**9. Änderung des Flächennutzungsplanes der Stadt Bornheim in der Ortschaft Roisdorf, Bebauungsplan Ro 23 in der Ortschaft Roisdorf  
Belange der Bodendenkmalpflege**

**Bebauungsplan Ro 23 in der Ortschaft Roisdorf  
9. Änderung des Flächennutzungsplanes der Stadt Bornheim in der  
Ortschaft Roisdorf**

## Bebauungsplan Ro 23 in der Ortschaft Roisdorf

### 9. Änderung des Flächennutzungsplanes der Stadt Bornheim in der Ortschaft Roisdorf

Grundwassermeßstelle 7024 - 42

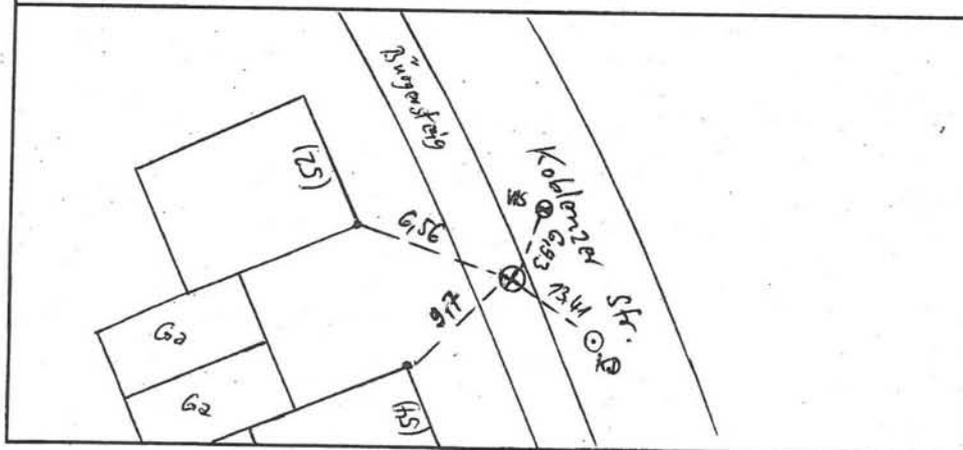
Die im und am überplanten Bereich abgeteufte Brunnen/ Grundwassermessstellen (siehe Anlagen) sind ordnungsgemäß zu betreiben oder ordnungsgemäß zurück zu bauen.

Dies gilt insbesondere für den zentral im Geltungsbereich des Bebauungsplanes Ro 23 abgeteufte(n) Brunnen/Grundwassermessstelle 7024-042 (siehe Anlagen).

# Anlage 1: Standortbereich Stromstation

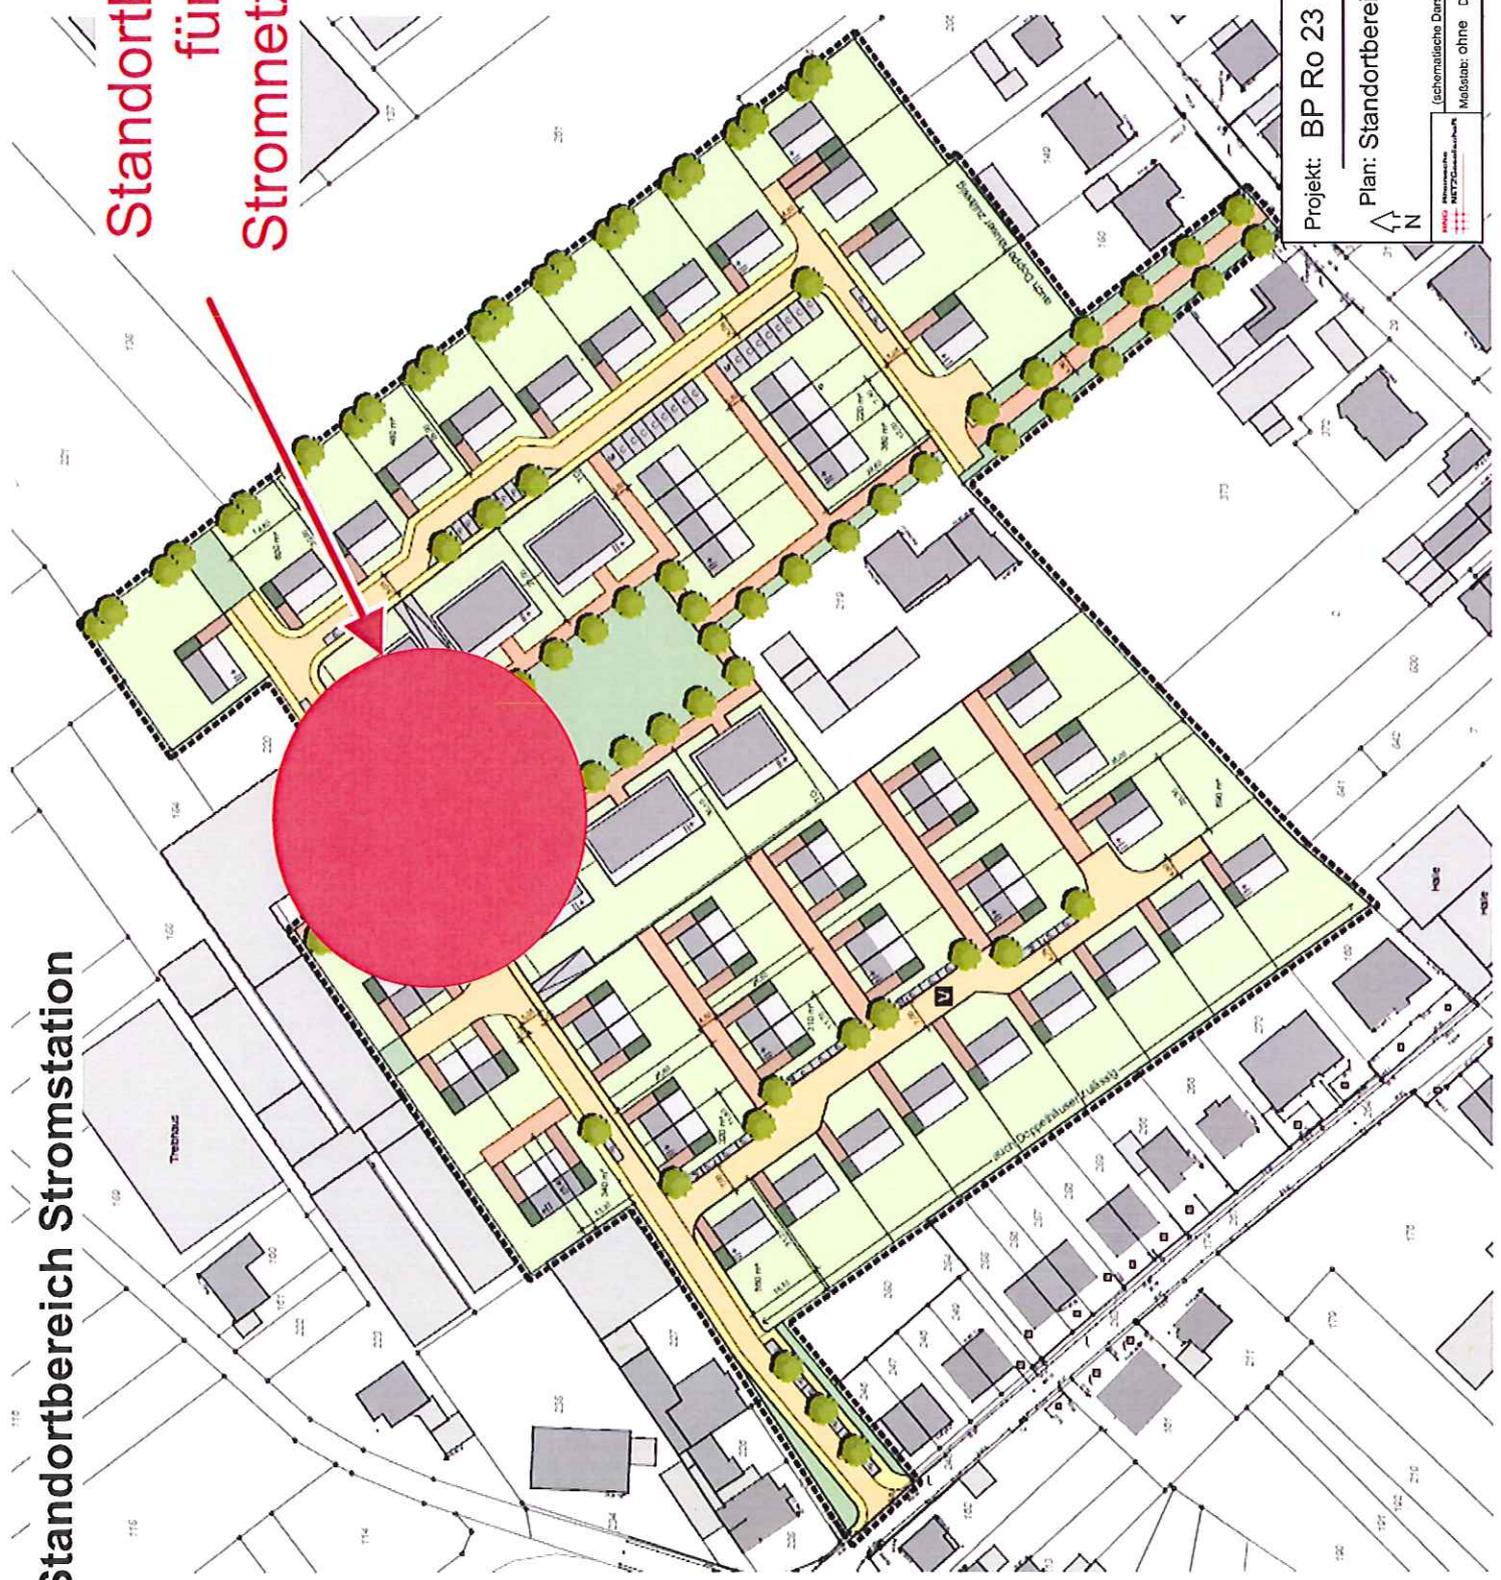
Abschätzungen zum Strombedarf der geplanten Bebauung haben ergeben, dass innerhalb des Plangebietes die Errichtung und der Betrieb einer Stromnetzstation (Trafo-Station) erforderlich wird. Der Standortbereich sollte nördlich im Plangebiet liegen (siehe Plan im Anhang).

Die Station sollte innerhalb der öffentlichen Verkehrs- oder Grünfläche untergebracht werden. Die planungsrechtliche Sicherung als Fläche für Versorgungsanlagen ist im vorliegenden Plan nicht zwingend erforderlich. Wir bitten aber mindestens um einen entsprechenden "Hinweis" im Plan (z.B. als verbaler Einschrieb) sowie um Erwähnung in der Begründung. Der genaue Standort wird im Rahmen der späteren Abstimmungen zur Verwirklichung der städtebaulichen Maßnahmen zwischen den zuständigen Ämtern der Stadt Bornheim und der zuständigen Fachabteilung der RheinEnergie AG festgelegt (z.B. im Wege einer Planvereinbarung).
